Tabulka připomínek

ve stupni DUSL

„Implementace 5G/FRMCS na železničním koridoru Praha - Č. Třebová - Brno / Ostrava“, souhrnné vyjádření k projektové dokumentaci pro společné povolení

Implementace 5G/FRMCS na železničním koridoru Praha - Č. Třebová - Brno / Ostrava, 1. etapa - pokrytí tunelů 5G

TECHNOLOGICKÉ SKŘÍNĚ A PŘÍSLUŠENSTVÍ
MĚŘITKO 1:10 000

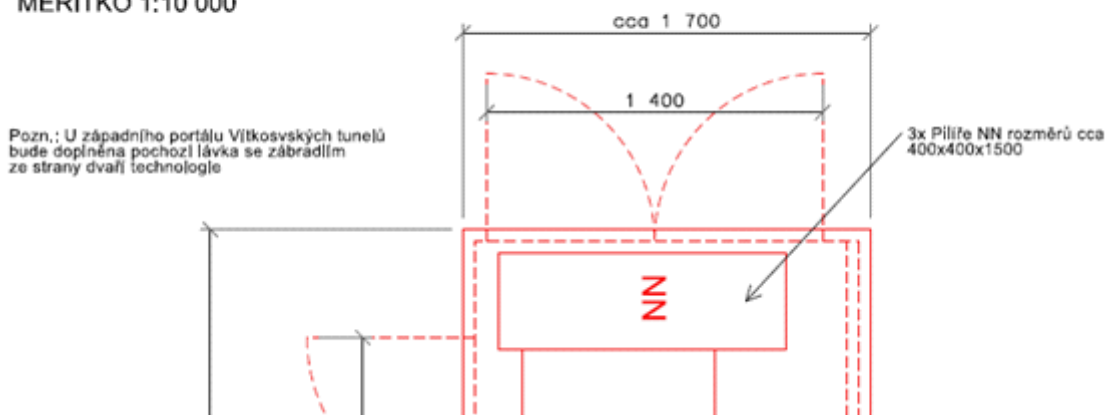
Ve výkresu 2. 501 Technologické skříně a příslušenství je špatně uvedeno měřítko 1:10 000, správně by nejspíše mělo být 1:25
